SPETT.LE
PROVINCIA DI TREVISO
SETTORE Ambiente e Pianificazione Territ.le
UFFICIO Valutazione Impatto Ambientale
Via Cal di Breda, 116
31100 TREVISO

OGGETTO: ESAME DELLA COMPLETEZZA ED ADEGUATEZZA DA PARTE DEGLI ENTI INTERESSATI - PROCEDURA ART. 27-BIS DEL D.LGS. 152/2006 (PROVVEDIMENTO AUTORIZZATORIO UNICO VALUTAZIONE IMPATTO AMBIENTALE) - CPASS3 "TERRAGLIO EST" OPERE DI 2° STRALCIO
Vs. prot. n. 2020/0030581
PARERE TECNICO DI COMPETENZA

Figura 1 – Tracciato ottimale deviazione collettore fognatura

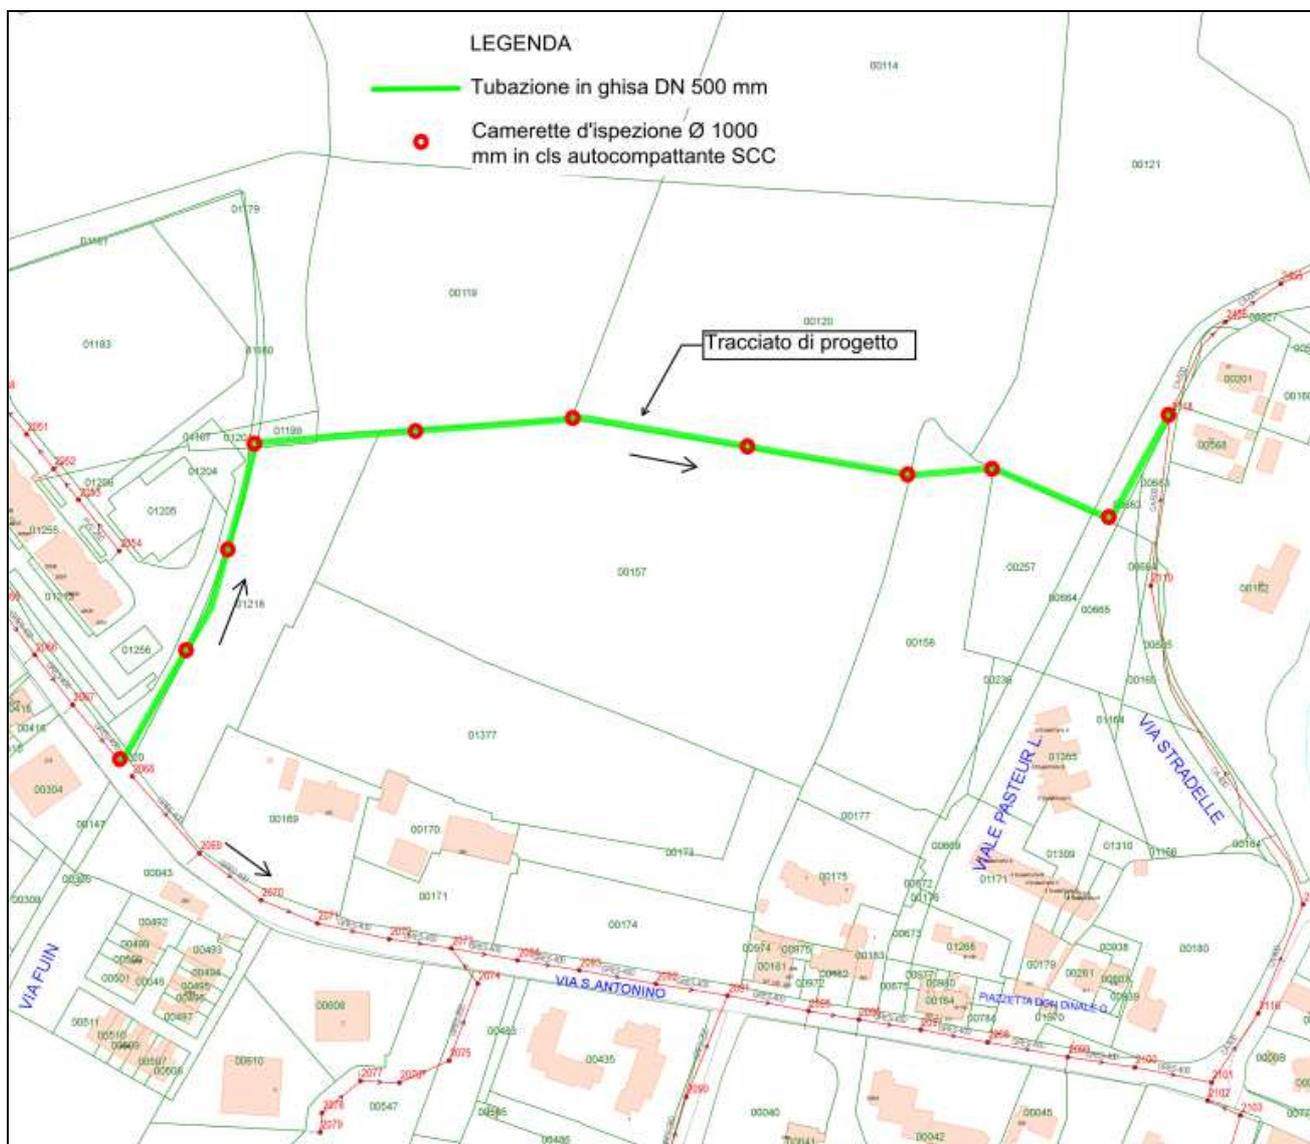
Per l'interferenza con il sottopasso stradale, previsto in via S. Antonino, il nuovo tracciato del collettore fognario dovrà essere il più possibile lineare: evitando deviazioni di flusso a gomito, realizzando curve ampie a 45° solo all'interno delle camerette d'ispezione ed escludendo soluzioni a sifone.

Il nuovo collettore, da prevedere in ghisa DN 500, dovrà immettersi in Via Stradelle in corrispondenza della cameretta esistente all'incrocio con via Pasteur. Dovrà essere posato possibilmente su sedime pubblico prevedendo inoltre, per i tratti che interessano aree private, l'acquisizione delle rispettive servitù di passaggio.

Il tracciato e la distribuzione ottimale dei manufatti d'ispezione vengono meglio indicati nella planimetria in **Figura 1**.

Figura 2 – Estratto progetto generale di fognatura del territorio comunale di Treviso (in verde i collettori esistenti, in rosso i collettori di progetto, in rosso tratteggiato la proposta di modifica del nostro collettore di progetto, affiancato al Terraglio Est);

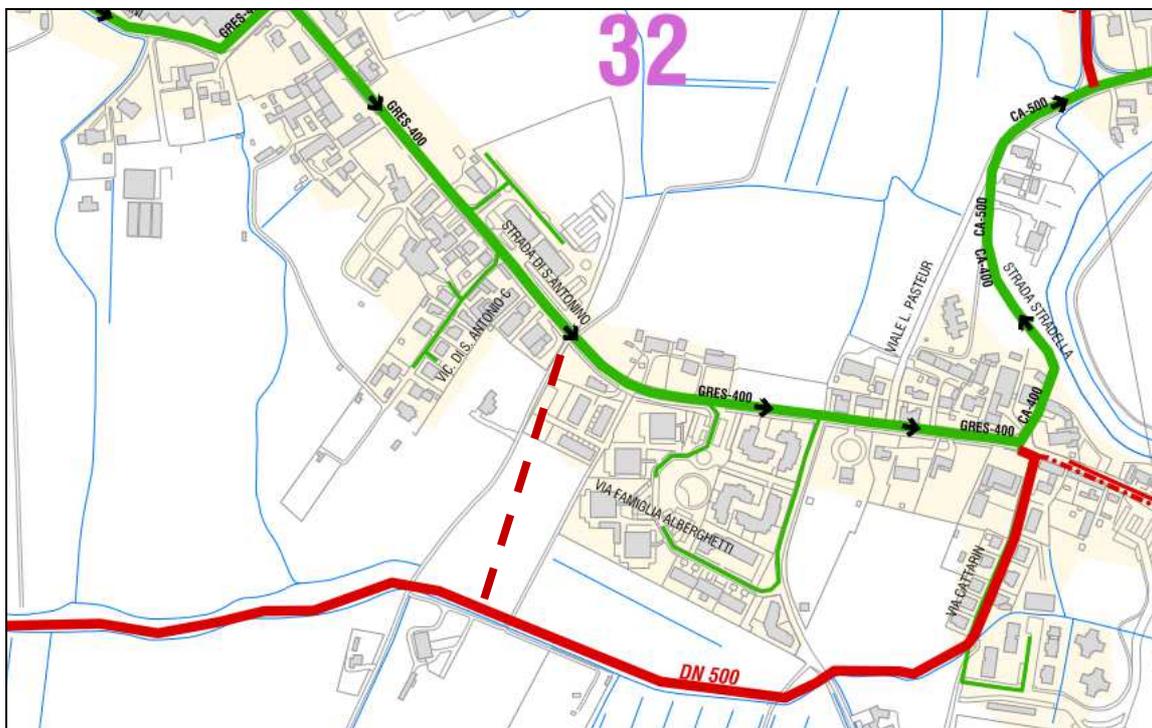
Per quanto riguarda il tratto a sud di via Sant'Antonino, la ns. pianificazione prevede la realizzazione di una nuova condotta di collegamento fra via Terraglio e via Sant'Antonino in affiancamento al tracciato dello scolo Fuin e lungo via Cattarin (vedi **Figura 2**), dunque in attraversamento del Vs. tracciato stradale. Con l'occasione della progettazione del Terraglio Est, si desidera sottoporre alla Vs. attenzione la possibilità di modificare la parte terminale del nostro tracciato, affiancandosi al Vs. tracciato (vedi linea tratteggiata in **Figura 2**), con la disponibilità di fornire le tubazioni e partecipando alle spese della posa del collettore. Il collettore così realizzato, si andrebbe a collegare al nuovo, di cui al paragrafo precedente (collegamento via Sant'Antonino-via Pasteur).
